GMINA SULMIERZYCE

Znak sprawy: IZP.271.1.17.2019.AS

Dotyczy: postępowania o udzielenie zamówienia publicznego prowadzonego w trybie przetargu nieograniczonego pn. „Wykorzystanie odnawialnych źródeł energii w budynkach mieszkalnych oraz użyteczności publicznej w gminie Sulmierzyce”.

Wyjaśnienia treści Specyfikacji Istotnych Warunków Zamówienia

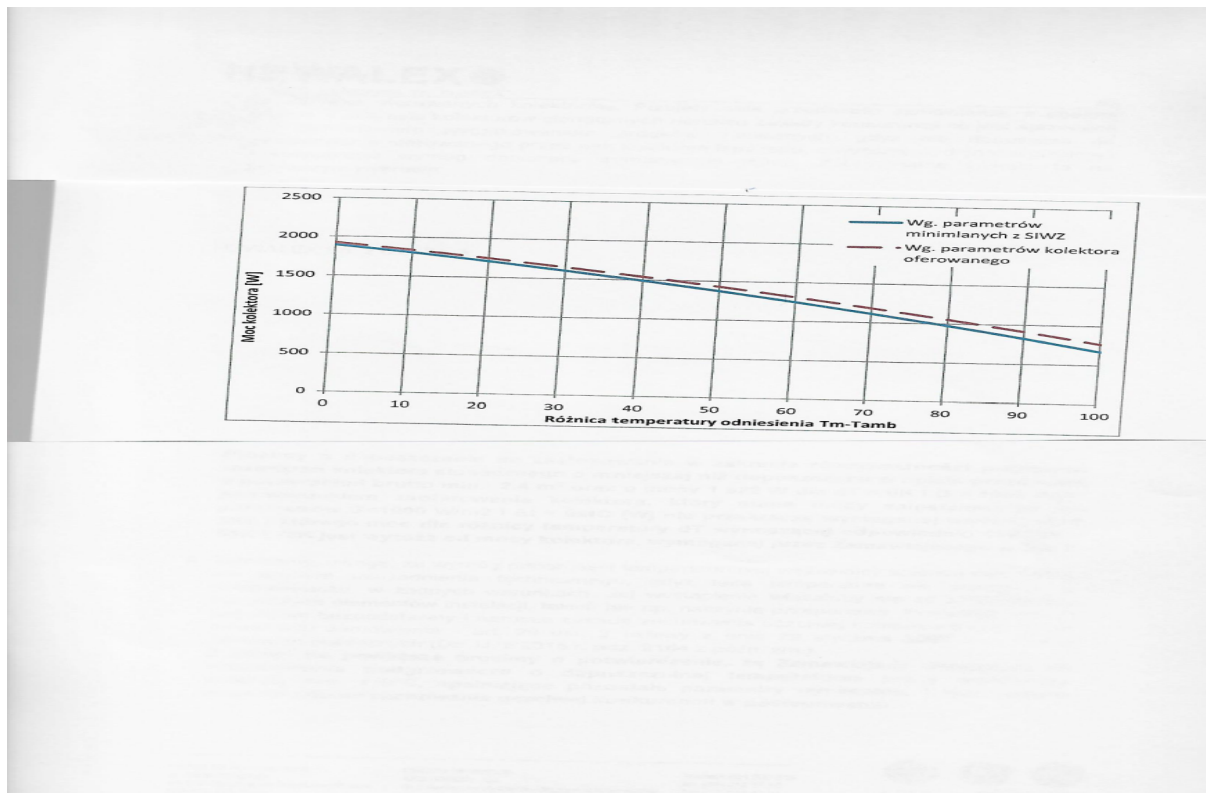
Na podstawie powyższych parametrów wskazanych przez Zamawiającego, obliczone wartości mocy w poszczególnych punktach różnicy temperatury dT oraz przy natężeniu promieniowania G = 1000 W/m² wynoszą odpowiednio:

- **1 892 W (dla dT = 0K i G = 1000 W/m²)**
- **1 803 W (dla dT = 10K i G = 1000 W/m²)**
- **1 603 W (dla dT = 30K i G = 1000 W/m²)**

- 1 374 W (dla $dT = 50K$ i $G = 1000 \text{ W/m}_2$)
- 1 115 W (dla $dT = 70K$ i $G = 1000 \text{ W/m}_2$)

Dodatkowo z powyższych punktów różnicy temperatury dT , równej $0K$ oraz $30K$, Zamawiający żąda wyższej wartości mocy kolektora niż wynika z podanych współczynników i ma ona wynosić nie mniej niż **1 925 W** (dla $dT = 0K$ i $G = 1000 \text{ W/m}_2$) oraz **1 630 W** (dla $dT = 30K$ i $G = 1000 \text{ W/m}_2$).

Dla każdego kolektora słonecznego w dostępnych publicznie wynikach badań w ramach certyfikacji Solar Keymark, prezentowane są obliczone moce zawsze dla takich samych charakterystycznych warunków odniesienia, co także dla osób mniej zorientowanych umożliwia proste, jednoznaczne i bezpośrednie porównywanie mocy kolektorów, a w przypadku przedmiotowego postępowania ocenę spełnienia wymaganych parametrów minimalnych. Postawienie wymagań co do wydajności kolektora słonecznego wyłącznie w postaci wymaganej mocy minimalnej kolektora, umożliwia Zamawiającemu uzyskanie kolektora o wyższej wydajności cieplnej i osiągnięcie wyższego efektu ekologicznego niż wynika z wymagań opisanych w SIWZ. Jednocześnie zamawiający nie będzie ograniczał konkurencji, poprzez niedopuszczenie do zastosowania produktów o wyższej wydajności, co łatwo robić wprowadzając wiele szczegółowych parametrów, jak jest to zrobione w obecnej specyfikacji, na przykład w postaci minimalnej powierzchni brutto. Parametry te osobno nie wskazują na wydajność cieplną kolektora słonecznego, a dopiero wyliczona na ich podstawie moc dla różnych warunków pracy pozwala na dokonanie obiektywnego porównania oferowanych kolektorów. Przyjęty opis przedmiotu zamówienia, z obecną treścią w zakresie kolektorów słonecznych narusza zasady konkurencji co jest sprzeczne z prawidłowym wydatkowaniem środków publicznych, gdyż nie dopuszcza do zastosowania oferowanego przez nas kolektora lepszego, o wyższej wydajności cieplnej i spełniającego wymóg dotyczący sumarycznej mocy. Zobrazowane zostało to na poniższym wykresie:

Prosimy o dopuszczenie do zastosowania w zakresie równoważności przyjętych rozwiązań kolektora słonecznego o mniejszej niż dopuszczona w opisie przedmiotu o powierzchni brutto min. 2,4 m² oraz o mocy 1 922 W dla $dT = 0K$ i $G = 1000 W/m^2$ pod warunkiem zaoferowania kolektora, który sumą mocy zainstalowanej dla parametrów $G=1000 W/m^2$ i $\Delta t = 0stC [W]$ nie przekracza wymaganej wartości 0,48 MW i którego moc dla różnicy temperatury dT wynoszącej odpowiednio 10K, 30K, 50K i 70K jest wyższa od mocy kolektora, wymaganej przez Zamawiającego w SIWZ.

Ad. 1. Zamawiający dopuszcza zastosowanie w zakresie równoważności przyjętych rozwiązań dla kolektora słonecznego, kolektory o mniejszej niż dopuszczona w opisie przedmiotu zamówienia powierzchni brutto min. 2,4 m² oraz o mocy 1922 W dla $\Delta t = 0K$ i $G = 1000 W/m^2$ pod warunkiem zaferowania kolektora którego suma mocy zainstalowanej dla parametrów $G = 1000 W/m^2$ i $\Delta t = 0^0C [W]$ nie przekracza wymaganej wartości 0,48 MW i którego moc dla różnicy temperatury ΔT wynoszącej odpowiednio 10K, 30K, 50K i 70 K jest wyższa od mocy kolektora, wymaganej przez Zamawiającego w SIWZ.
